新竹縣政府工程查核代表照片表

拍攝日期：112.10.16

工程名稱：新竹縣新港國小運動操場及周邊設施整建工程

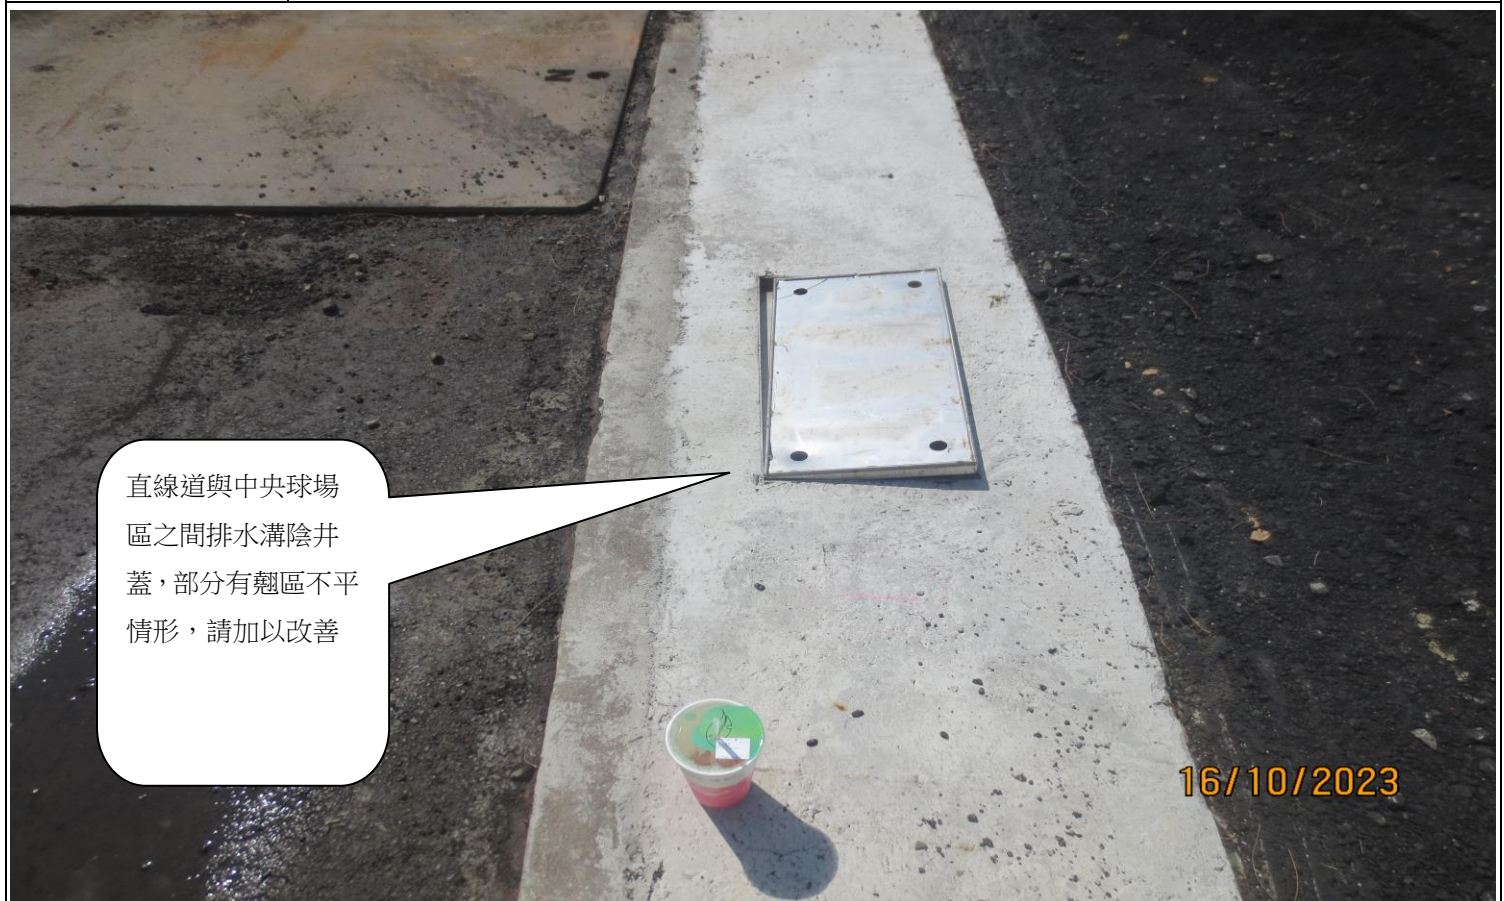
第一直線道末端靠圍牆邊之草溝未確實完成。
